Number	G1-2
Score	126 / 487
Rank	23位

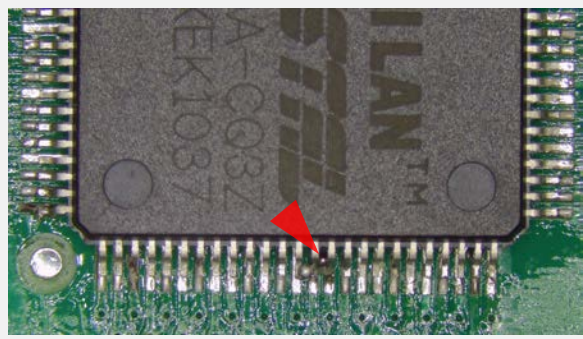
取付方向相違  
IPC-A-610G 7.1.1.1を参照

はんだブリッジ  
IPC-A-610G 5.2.7.2を参照

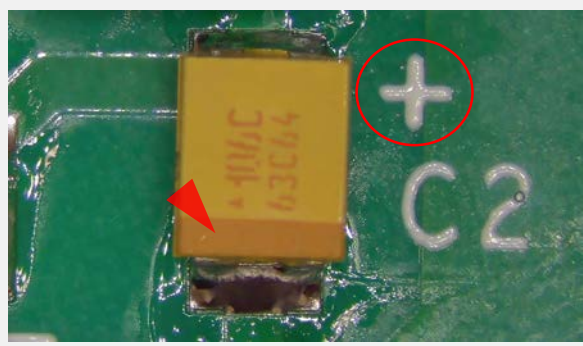
取付方向相違  
IPC-A-610G 7.1.1.1を参照
